改善箇所説明図

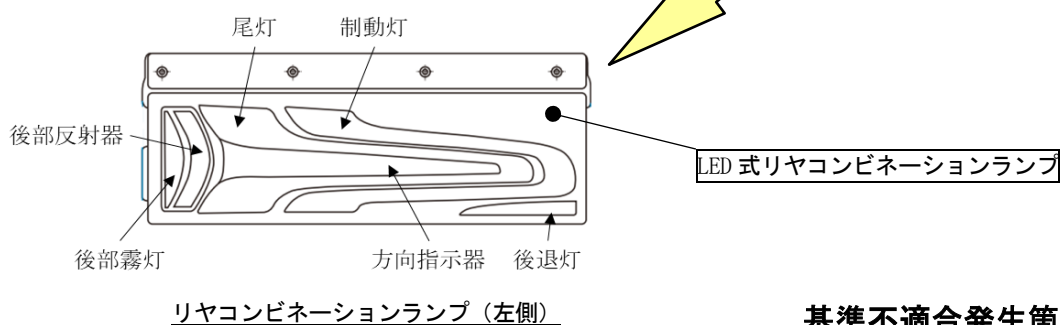
LED式リヤコンビネーションランプにおいて、電気回路の設計検討が不十分なため、回路に流れる電圧が車両からの供給範囲にもかかわらず過電圧保護回路が作動することがある。そのため、通常回路への電源供給が不足して各灯火器が正常に作動せず、保安基準に抵触する。

全車両、対策品の LED 式リヤコンビネーションランプに交換する。
